改善箇所説明図

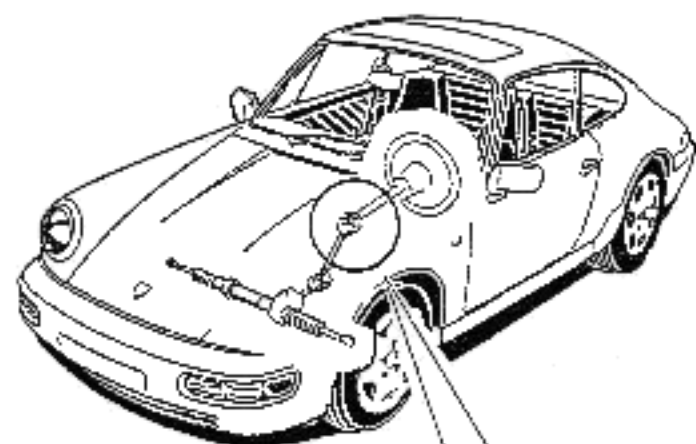
上部ユニバーサル・ジョイントに製造不良のため亀裂が入っているものがあり、ハンドル操作ができなくなるおそれがある。

亀裂発生箇所

全車両、当該ユニバーサル・ジョイントを点検し、亀裂のあるものは新品と交換する。

亀裂のないものは識別のため、ユニバーサル・ジョイントに黒色のペイントを塗布する。
